Objet : SCHAERBEEK. Rue Royale Sainte-Marie, 185-191.

Demande de permis d'urbanisme portant sur la rénovation et la subdivision en 6 logements des maisons à rue, avec transformation des façades et des toitures, et réaffectation en 2 logements de l'atelier situé en intérieur d'îlot.

Avis de la CRMS

A gauche : situation projetée en façade arrière. Plan tiré du dossier.

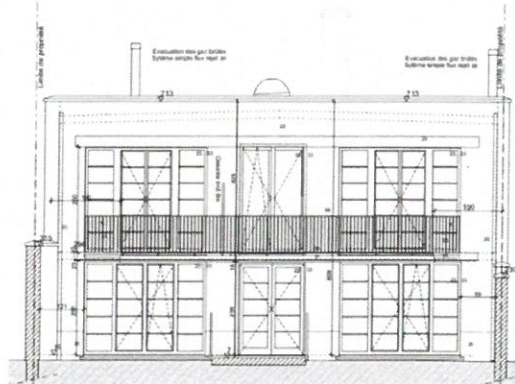
En façade arrière, la CRMS ne s'oppose pas à la pose des nouvelles lucarnes ni aux démolitions des annexes prévues. Elle recommande néanmoins l'utilisation de bois plutôt que de PVC pour les châssis ainsi que l'utilisation de couleur blanche pour ces derniers.
